INBJUDEN PROJEKTTÄVLING FÖR FORUMTORGET

Inbjuden projekttävling för FORUMTORGET, UPPSALA KOMMUN

JURYNS OMDÖMEN:

Situationsplan

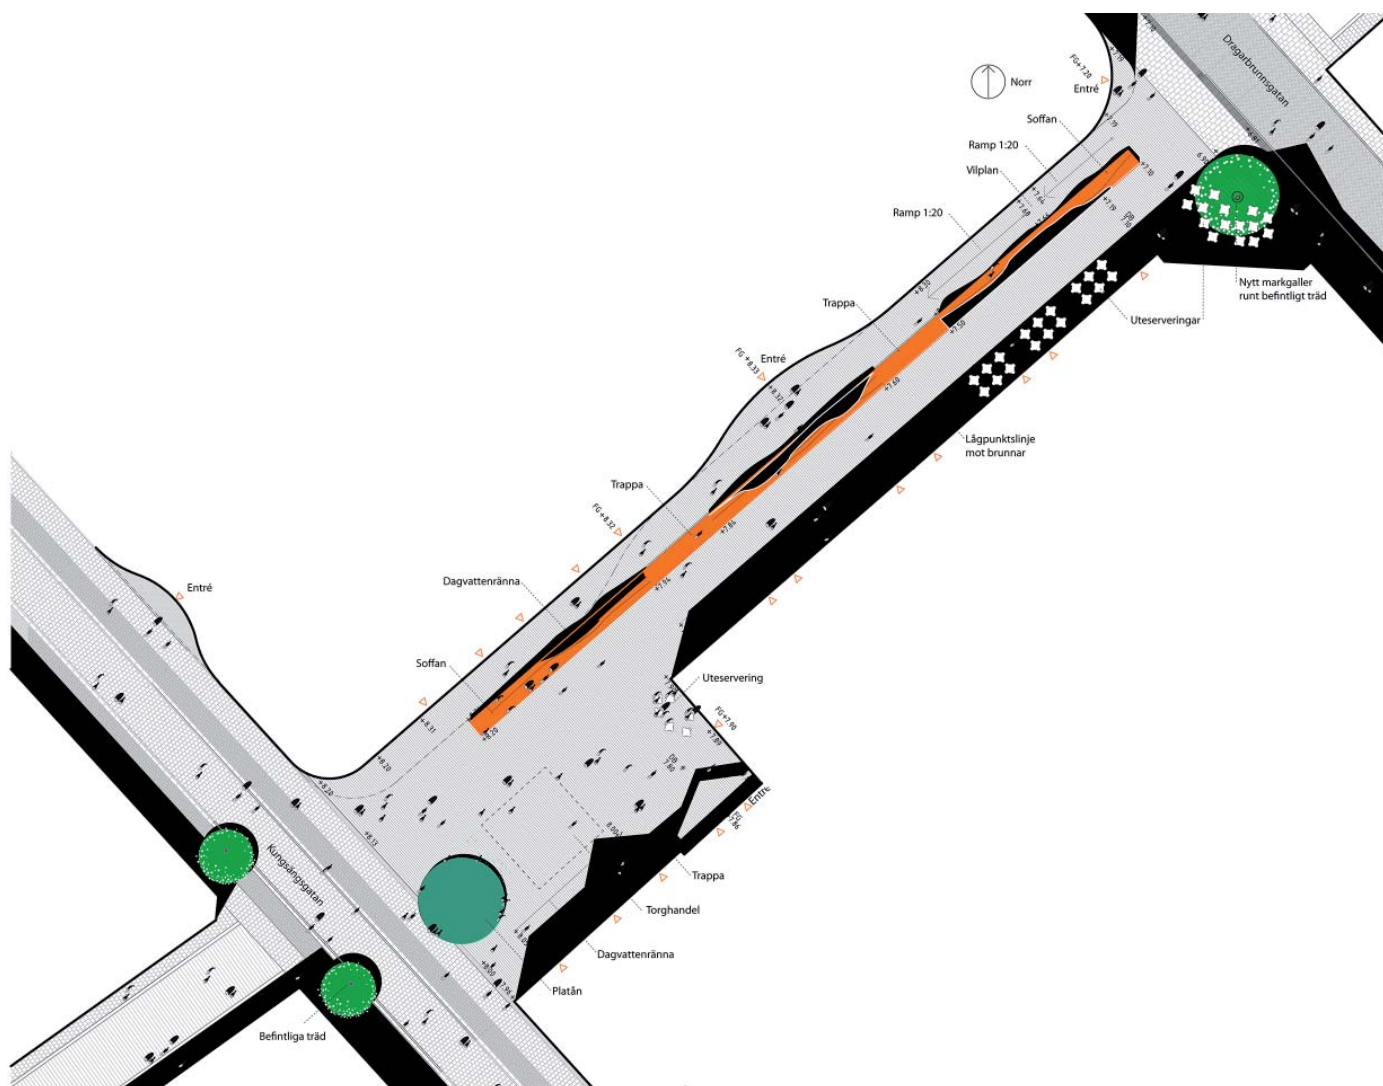
genom att också skjuta in i gatans siktlinje bjuder den in till vistelse på torget. Platån är både en skulptur, en sittplats och en plats för lek. Den innehåller även ett integrerat vattenspel, som är ett positivt och mjukt inslag i denna stadsmiljö.

Förslaget presenterar en markbeläggning som i sin sort är utvecklingsbar och kan anpassas till nivåskillnader i marken och kan utan att förvanskas tillföras kontrasterande markeringar och ledstråk. Den faller väl in i den omgivande stadens golv, i såväl skala, materialitet som mönster och riktning, vilket dock inte hindrar den att ge platsen egen identitet

Den föreslagna soffan förstärker med sin tydliga form grändens riktning. Den både aktiverar gränden och tar upp dess höjdskillnader. Den erbjuder en variation av sittplatser med sin växling i höjd och form. Soffan svarar även upp mot den blivande karaktärsstarka glasfasaden i Åhlénshuset och har möjlighet att varieras i uttryck över året både med ljusskiftningar och med växtinslag. Den ger möjlighet till ett flexibelt användande för olika ändamål och behov.

Ett fungerande flöde måste säkerställas mellan Åhlénshuset och Forumgallerian, där stora mängder människor kommer att röra sig dagligen.

Förslagets tydliga grepp är både robust och utvecklingsbart. För att kunna nå sin fulla potential ser juryn att förslaget behöver studeras vidare på några punkter. Idén om soffan som både sittmöbel och rumsavdelare är utmärkt men behöver utvecklas med avseende på längd och höjd.

Den behöver studeras i relation till torgrummets helhet för att övertyga om att god balans råder mellan de olika ingående elementen. I det avseendet kan till exempel soffans materialval behöva ses över. Förslagsställarnas egen idé om att använda trä finner juryn intressant och kan bli ett hållbart alternativ.

Platåns form och materialval känns rätt men det kan behöva studeras hur vattenspelet ska fungera över årstiderna.

Dag- och nattvyer

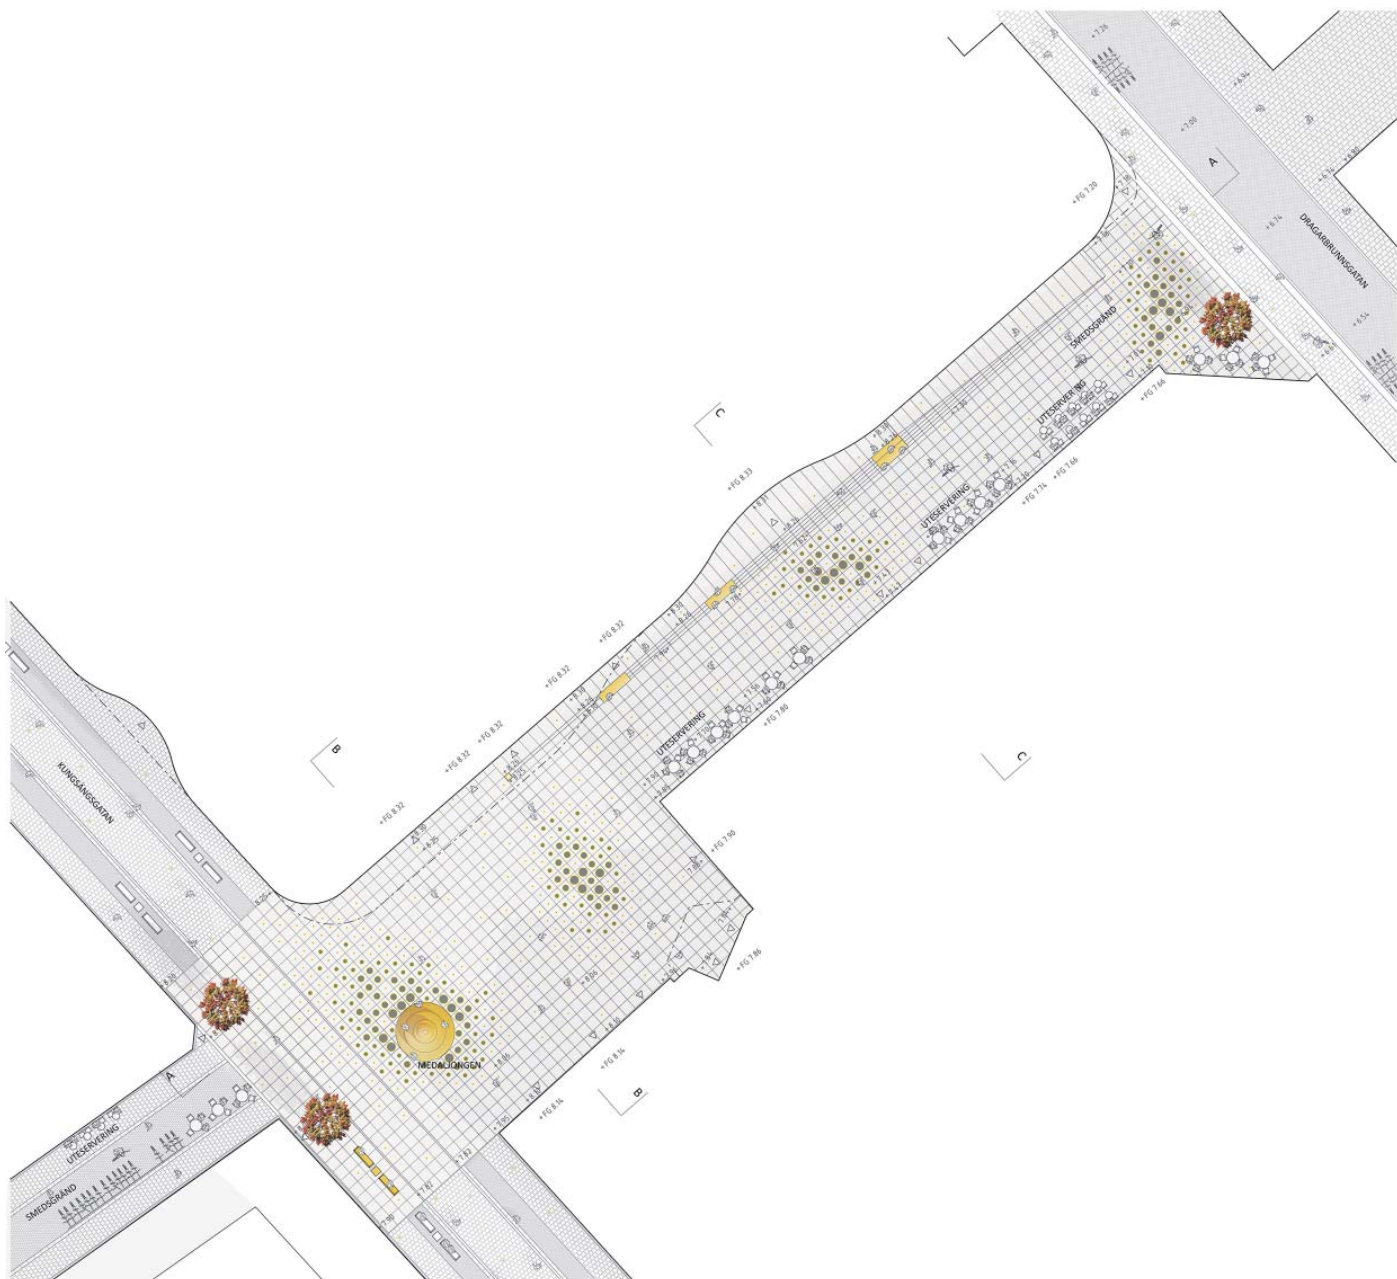
ETT stiligt förslag som också hänvisar till den gamla Tempofasadens cirkelmönster med ett vackert mönster av glimmande cirklar i markbeläggningen. Torget ges en storskalighet genom stora granithällar vilka dock bedöms inte fungera ihop med torgets lutningar och sättningsproblem. För att det ska fungera måste principen ändras och plattornas storlek minska åtminstone i vissa delar. Förslaget bygger dock på att de glimmande punkterna inte störs av en mängd täta fogar.

Installationerna i mark är utspridda över ytan vilket försvårar utförande och underhåll.

Förslagets möblering är generös och visar sittplatser

både på torgytan med Medaljongen samt soffor längs Smedsgränd, integrerade i trappan mellan Åhlénshuset och gränden.

Torget belyses på ett fint sätt från fasad och tak med kompletterande belysning på bronsmedaljongen samt med effektbelysning infälld i markplattorna.

Medaljongen kan med sin placering bli ett blickfång mitt på den föreslagna nya torgytan och kan bli ett karaktärssignum. Medaljongens föreslagna användning som sittplats och åskådarplats har stora möjligheter att fungera. Dock ifrågasätter juryn dess höjd då den riskerar att skymma sikten något.

Situationsplan

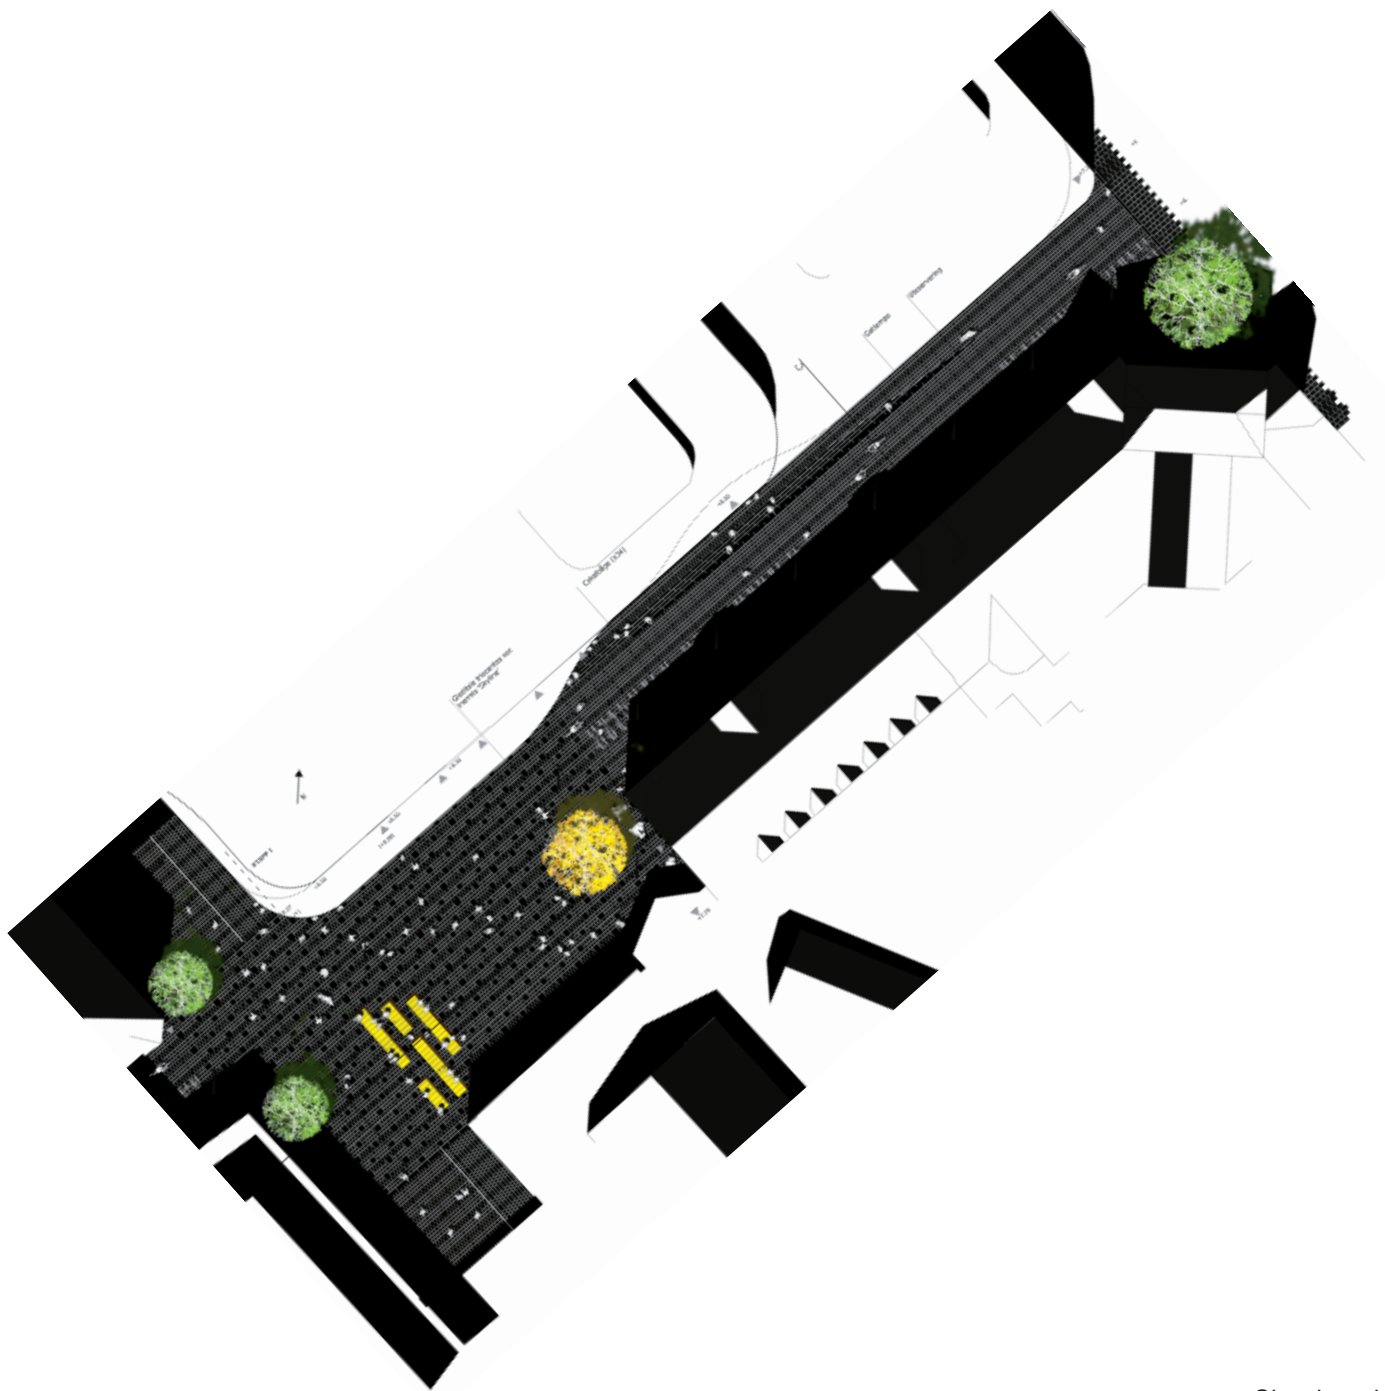
Förslagets bärande idé med belysning i marken hämtar sin inspiration från den gamla Tempofasadens cirkelmönster. Greppet är intressant men eftersom fasaden inte kommer att finnas kvar kan hänvisningen i en framtid verka långsökt och svår att förstå.

Det kan dock bli just ett vackert inslag i torgets golv. Trogligtvis kommer inte speglingarna i fasaden vara så synliga som förslagsställaren önskar då det kommer att flöda av ljus inifrån byggnaden under kvällstid.

Förslagsställarna visar på stora svårigheter att hantera höjdsättning och nivåer. Förslagets princip går dock att

utveckla och markplattornas storlek är anpassningsbara till underlaget. Idén med en nyansering av markplattornas grafiska uttryck är fin, där mönstrets intensitet är större på torgytan och lugnare i Smedsgränd.

Förslaget är det enda som väljer att behålla cykelställ och

möblering i Smedsgränds mitt, som dessvärre kan fungera både begränsande för rörelsemönstret och minskar möjligheten för uteserveringar längs grändens östra sida. Förslaget är även ensamt om att ha placerat ett träd på torgytan, ungefär i ett läge där ett tidigare träd stått. Trädet på torgytan skänker platsen liv och sinnlighet men på grund av problem med stora mängder fåglar och avföring på torgets beläggning togs trädet ned och bedöms därför inte vara realistiskt på denna plats.

Förslagsställarna beskriver att torget blir ljust och tryggt via ljusspelet i marken. Illustrationerna visar dock ett relativt mörkt torg.

Den totala ljusbilden är troligtvis annorlunda än som redovisats, då mycket ljus kommer inifrån byggnaderna

eller kastas ned på torgytan från belysningsstolparna. Hur raden med belysningsstolpar samt cykelparkeringen med realistiskt antal parkerade cyklar påverkar rumsupplevelsen framgår inte heller riktigt av redovisningen.
